美浜発電所3号機の設置変更および
工事計画認可に関する審査の概要
福井県内原子力発電所審査状況等について

平成28年11月4日

原子力規制庁
地域原子力規制総括調整官(福井担当)

美浜発電所 3号機の設置変更に関する 審査書の概要

敷地内破碎帯の活動性評価

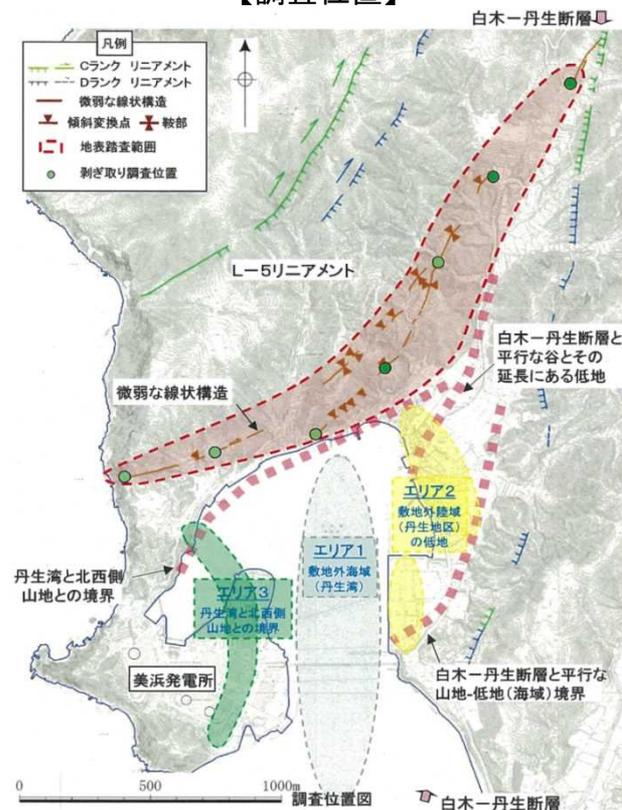
- 申請当初の薄片観察結果に加え、有識者会合を踏まえて実施した薄片の再観察、追加の薄片観察等により、粘土鉱物脈が最新面を横断し変形していないこと、最新面が粘土鉱物で充填され不明瞭になっていることを確認。
- 熱水変質の痕跡について、化学的分析結果を踏まえた検討を指摘し、破碎部の主成分組成、構成鉱物等も詳細に確認するとともに、若狭湾周辺では約20Ma以降の熱水活動は知られていないことを確認。
- 破碎帯の最新の運動センスが全て正断層センスであり、現在の広域応力場から推定される運動センスと調和しないことを確認。
- 以上のことから、将来活動する可能性のある断層等に該当しないことを確認。

【敷地周辺の主な断層の分布】

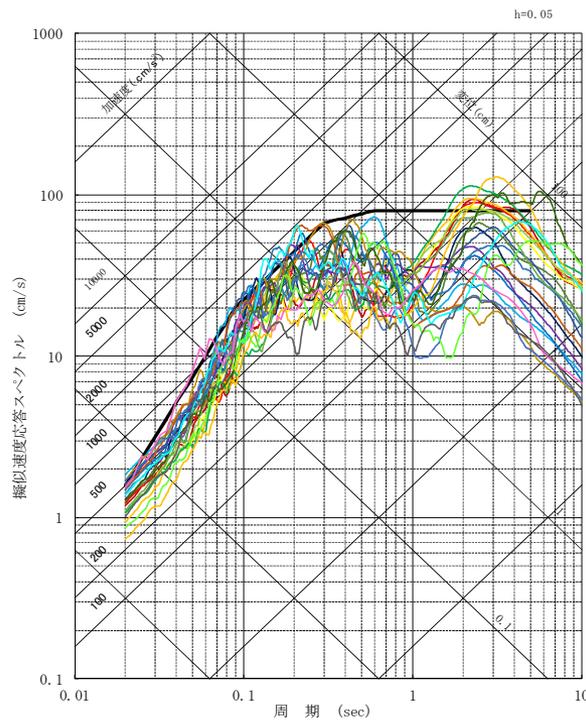
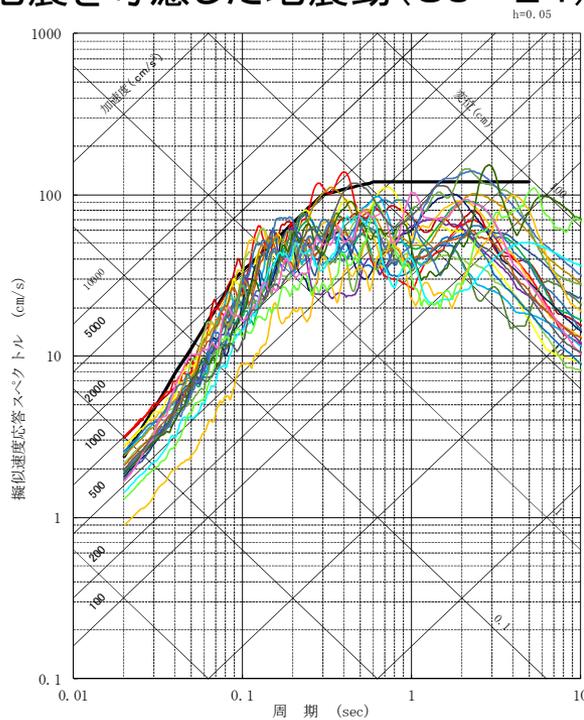
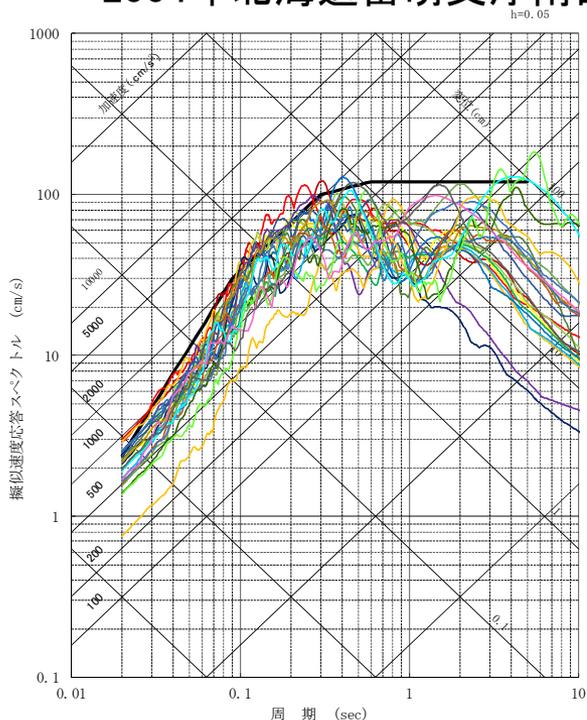
- C断層、三方断層、白木-丹生断層、大陸棚外縁～B～野坂断層、安島岬沖～和布-干飯崎沖～甲楽城断層に加え、審査の過程において甲楽城沖断層～浦底断層～池河内断層～柳ヶ瀬山断層による地震を検討用地震として追加。
- 断層上端深さについて、調査結果の信頼性を踏まえて評価することを指摘し、申請当初の4kmから3kmに見直した上で地震動評価を実施。
- 地震動評価において、震源断層の長さの不確かさとして、安島岬沖～和布-干飯崎沖～甲楽城断層～甲楽城沖断層～浦底断層～池河内断層～柳ヶ瀬山断層～柳ヶ瀬断層南部～鍛冶屋断層～関ヶ原断層の連動ケースを追加。

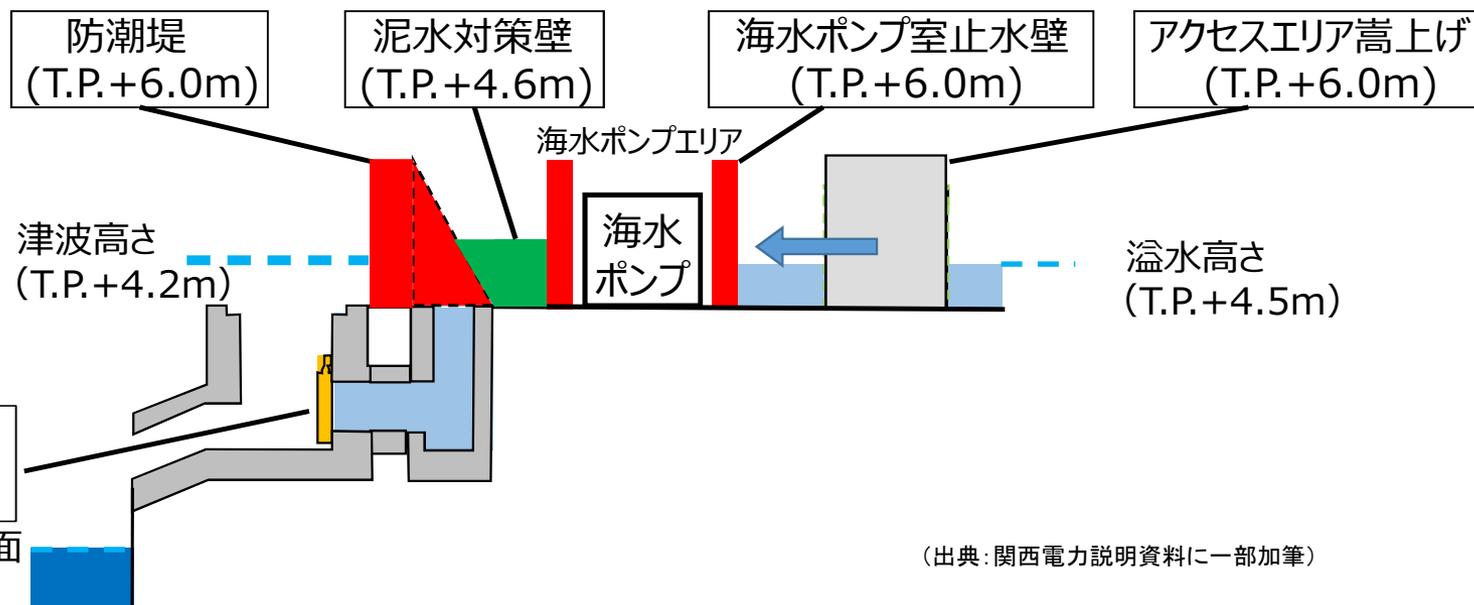
- 安全機能を有する構造物、系統及び機器を火災から防護することを目的として火災区域及び火災区画を設定し、火災発生防止、早期の火災感知・消火、影響軽減のそれぞれの方策により対策を講じる設計方針であることを確認。
 - ・ケーブルの物量を大幅に削減できる区画(配線処理室等)及びデブリの発生を抑える必要のある格納容器内、過電流による発火の可能性がある範囲のケーブルを難燃ケーブルに取り替え。
 - ・上記以外の箇所については、難燃ケーブルと同等以上の難燃性能を実証試験により確認された複合体(ケーブルとトレイを難燃性の防火シートで覆い、結束ベルト等で固定されたもの)や電線管への収納を実施。

審査結果: 難燃性能について十分な保安水準が確保されることを確認

【屋外溢水】

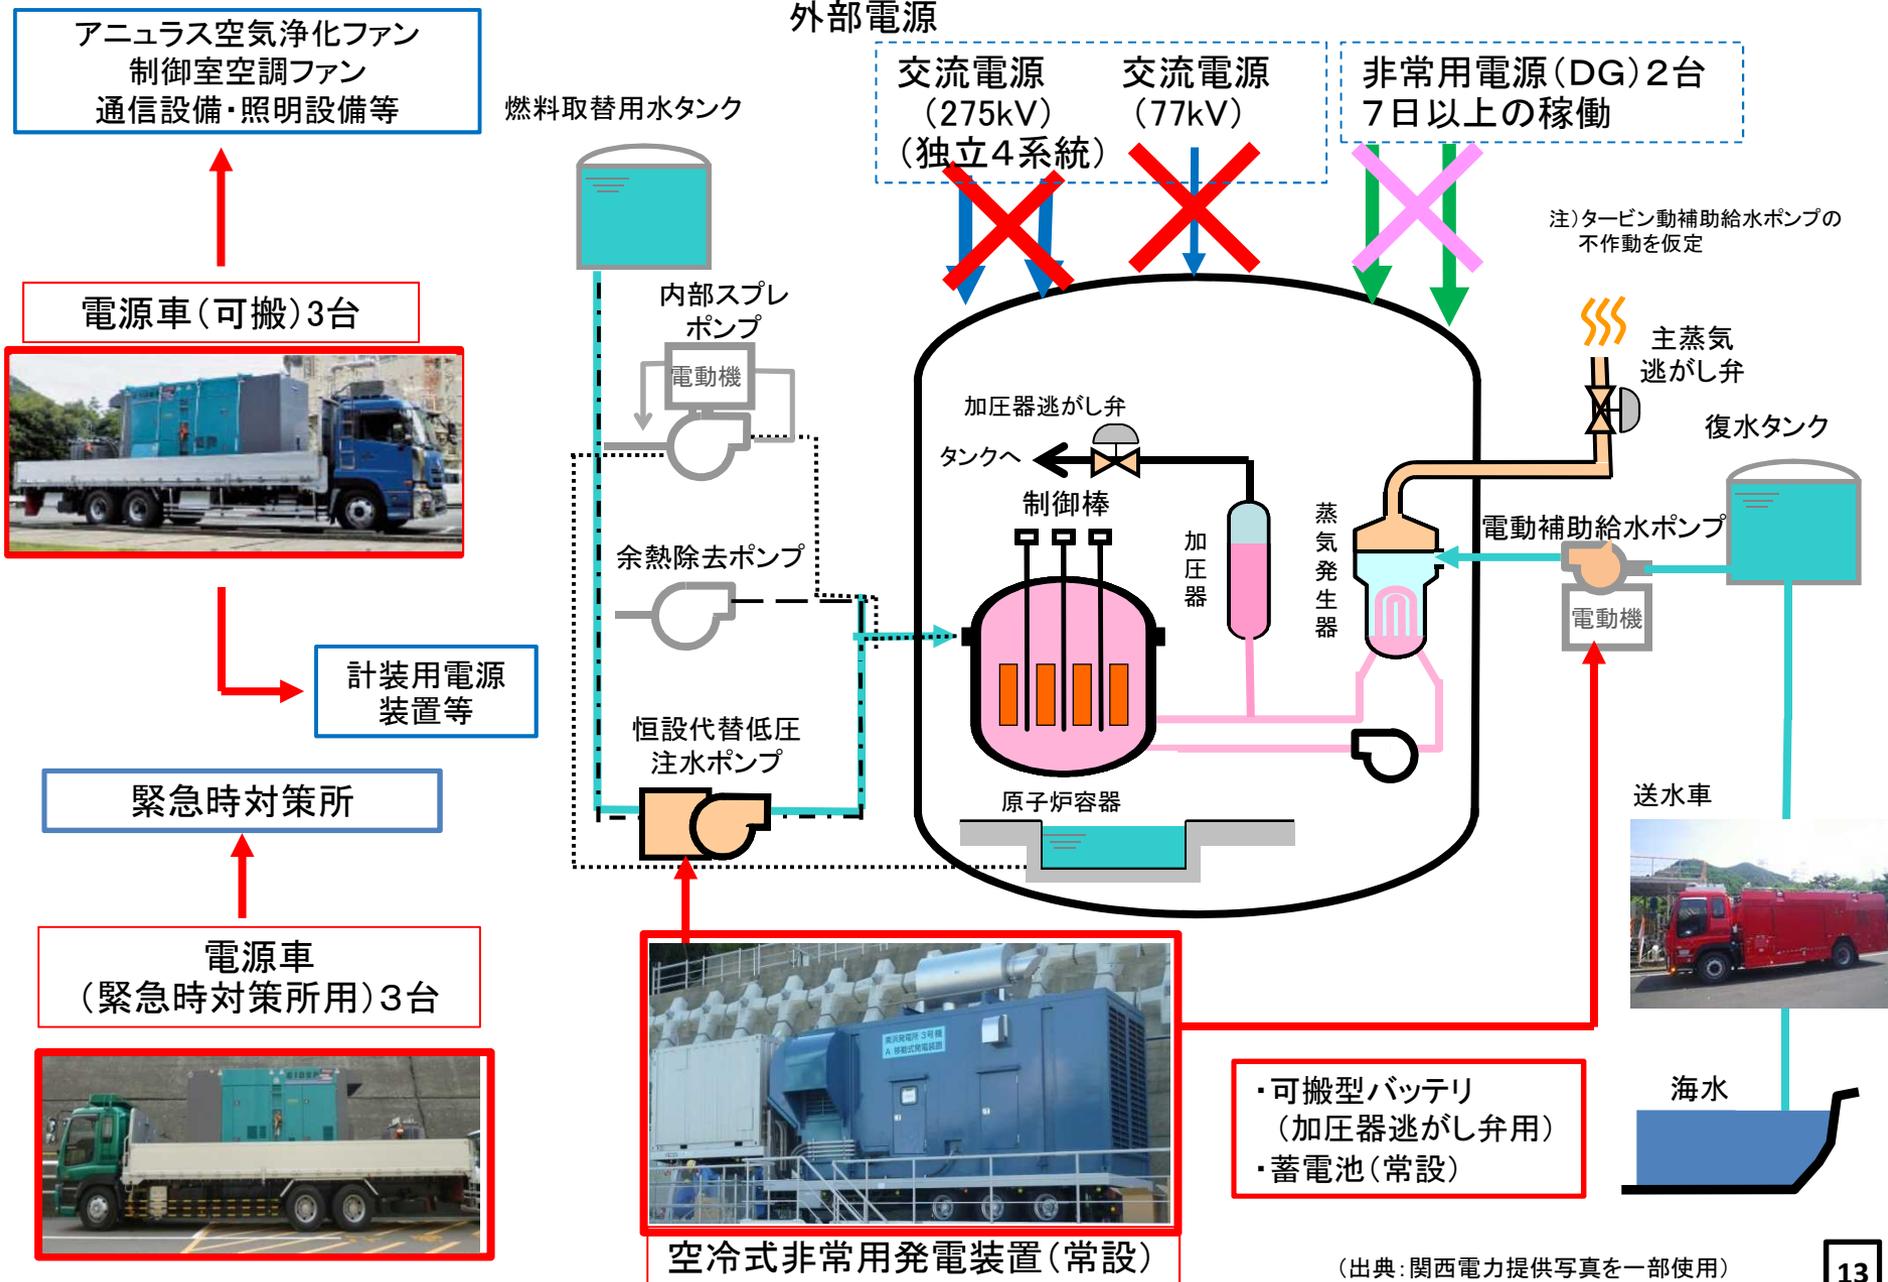
- ① 防護対象設備である海水ポンプ等については、止水壁等により溢水による機能喪失を防止。
- ② 海水ポンプ前面への泥水の流入防止を図るため、側面に泥水対策壁を設置。
- ③ SA時のアクセスルートを確認するため、取水口付近のアクセスルートを嵩上げ。
- ④ 溢水経路の漂流物対策として、休憩室他を移設。
- ⑤ 溢水量低減対策として、2次系純水タンク保有水量減。

耐震設計の変更(使用済燃料ピットラック)

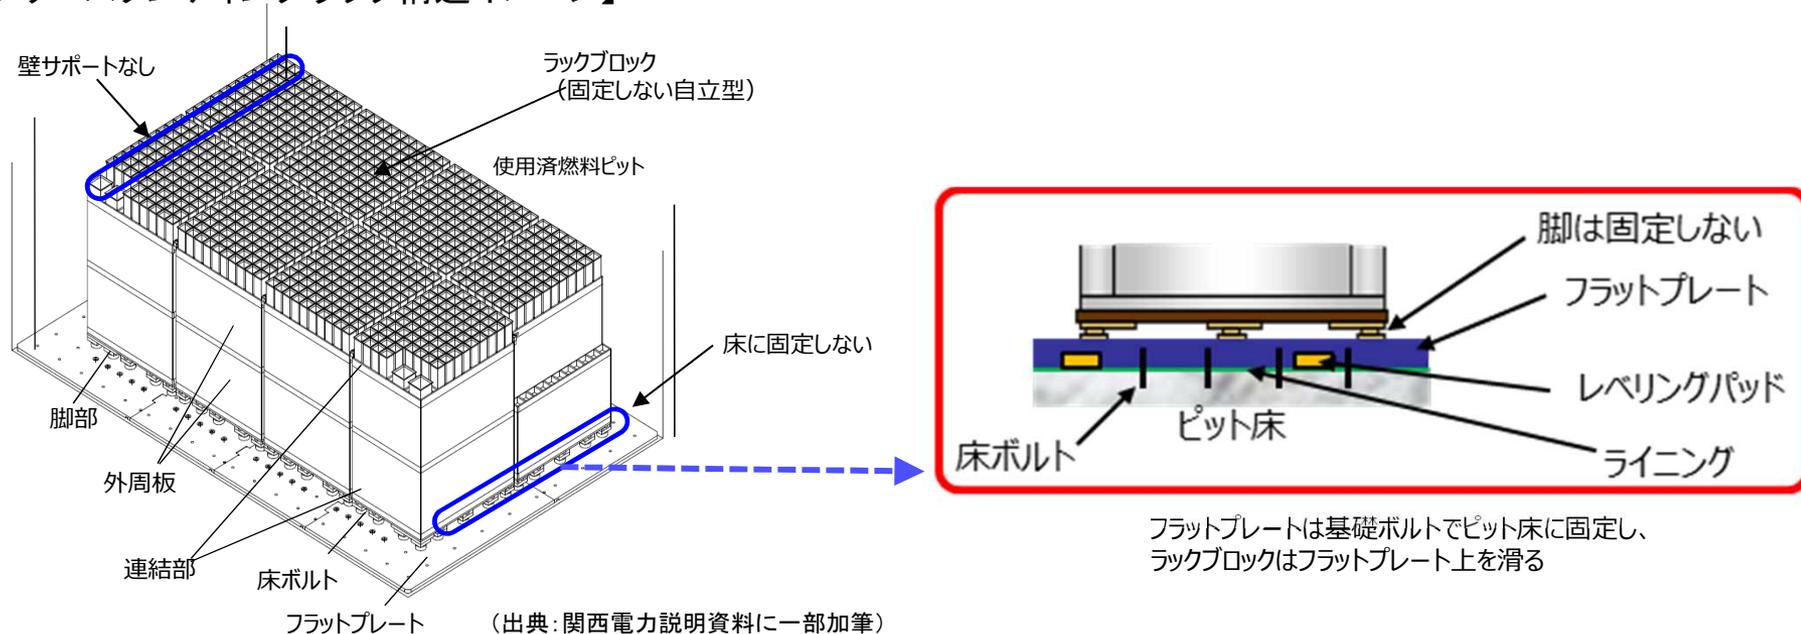
- 使用済燃料ピットラックについては、基準地震動(993ガル)に対しても耐震性を保つことができるフリースタANDINGラック方式を採用することとした。
- その他の耐震5設備(格納容器、制御棒挿入性、炉内構造物、蒸気発生器、使用済燃料ピット)については、設計方針に変更がないことを確認した。

炉内構造物取替工事

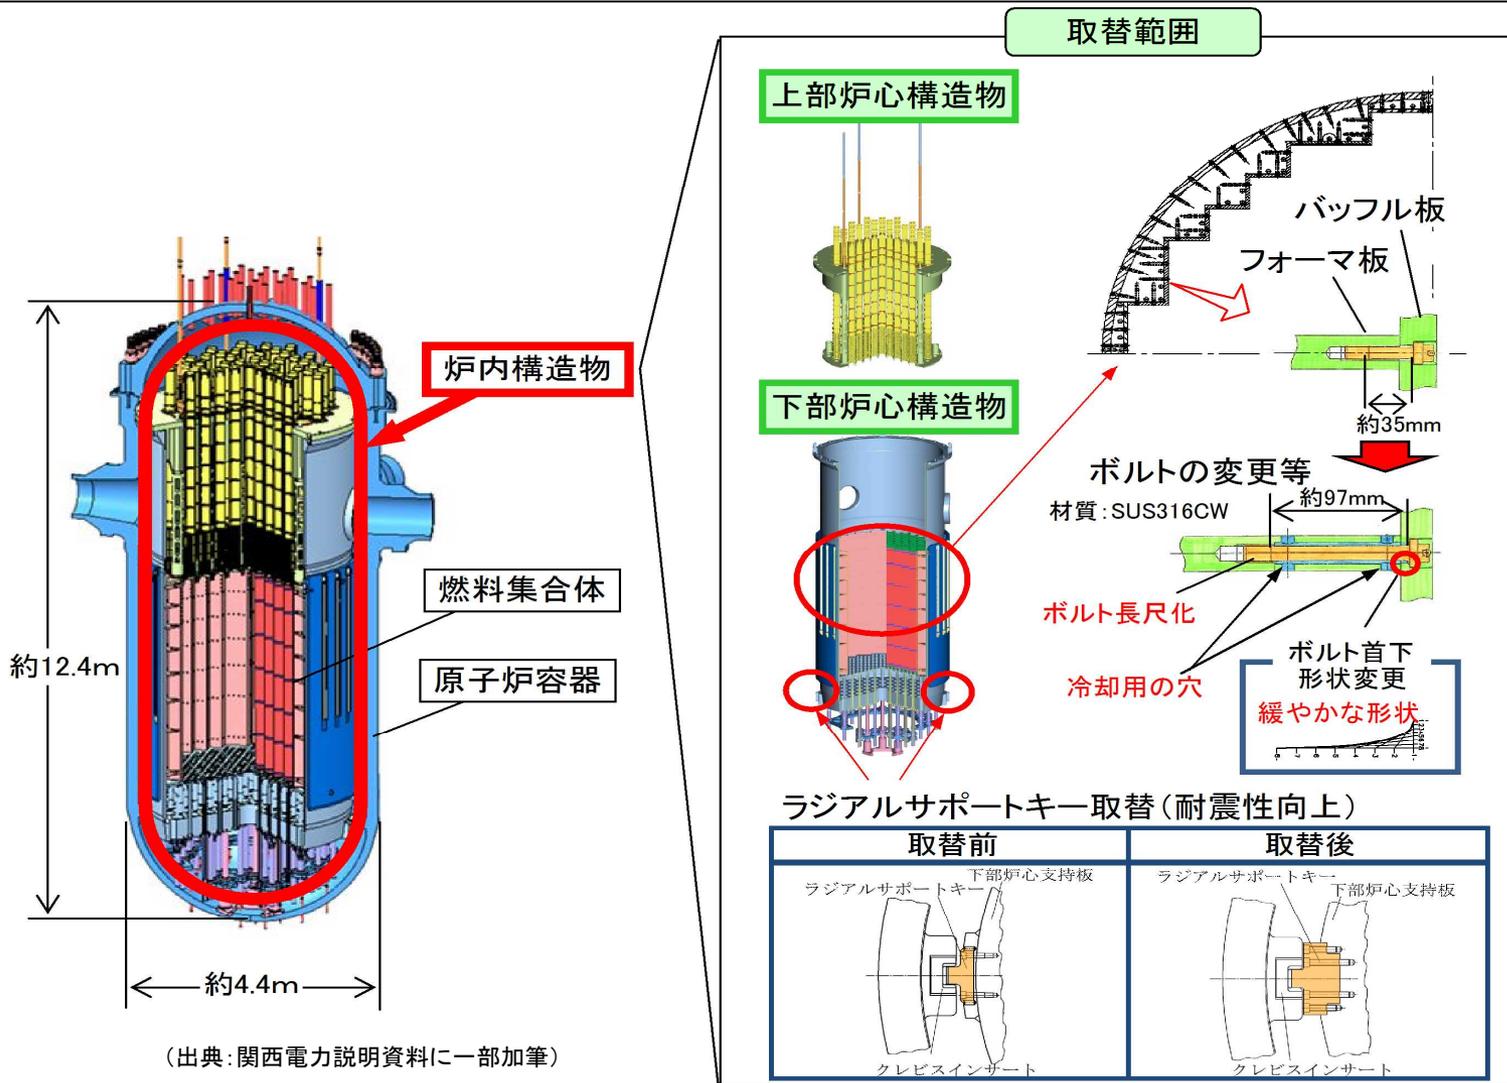
○これまで実施した耐震バックチェック時における炉内構造物の耐震評価の結果、評価基準値を満足するものの、その裕度が小さいこと、また、海外プラントにおける炉内構造物のバッフルフォーマボルト応力腐食割れ損傷事例を踏まえた予防保全の観点から炉内構造物の取替えを行う。また、工事に伴い発生する旧炉内構造物およびコンクリート等の廃棄物については、既設の蒸気発生器保管庫に収納する予定である。

原子炉下部キャビティ直接注水設備の設置

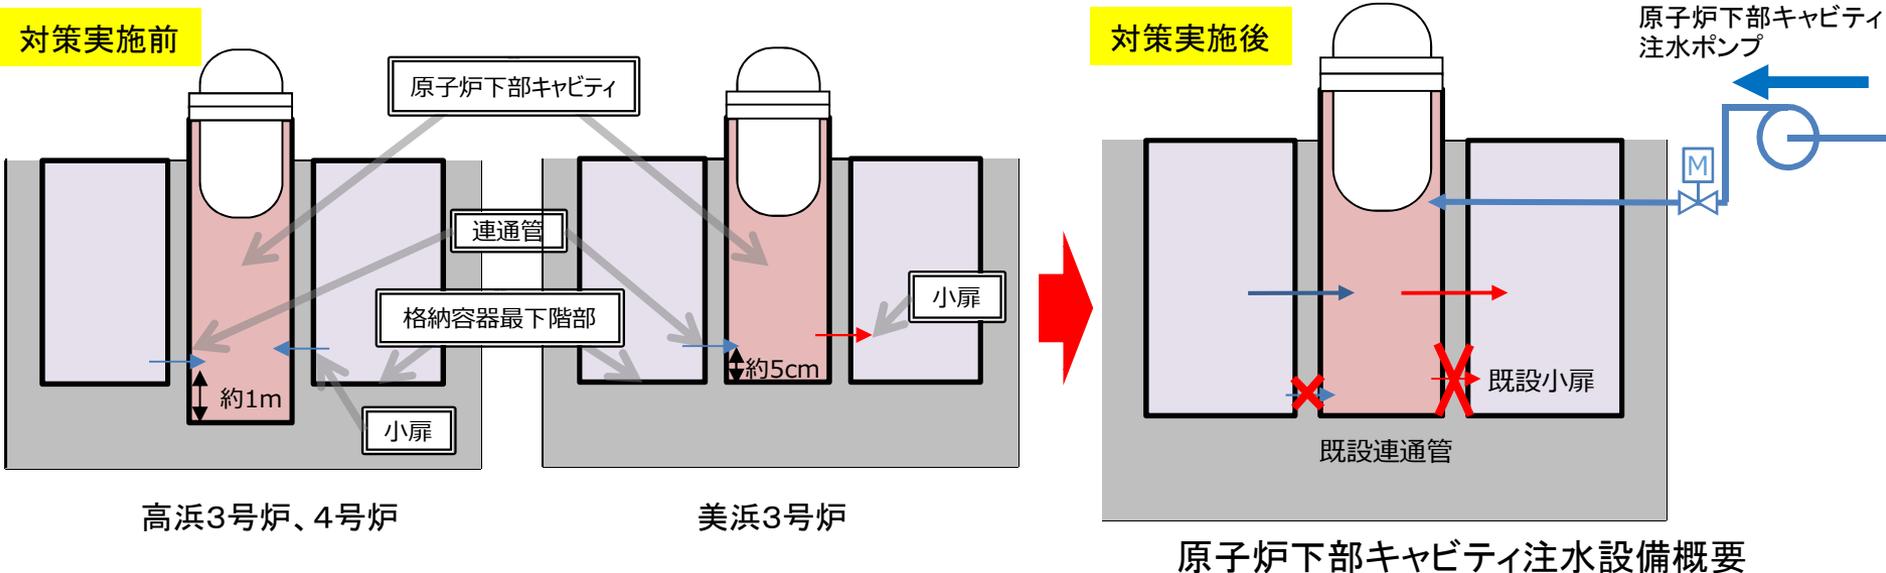
- 原子炉格納容器下部と格納容器最下階部の高低差がほとんど無いため、原子炉格納容器へのスプレイ注水では原子炉下部キャビティに水が溜まりにくい
- そのため、原子炉格納容器下部の溶融炉心を冷却する初期の対策として、原子炉下部キャビティ直接注水設備を設置
- 原子炉下部キャビティへ直接注水する設備の設置と手順の整備

審査結果：原子炉下部キャビティへの注水を行う設備、手順等について
妥当なものであることを確認
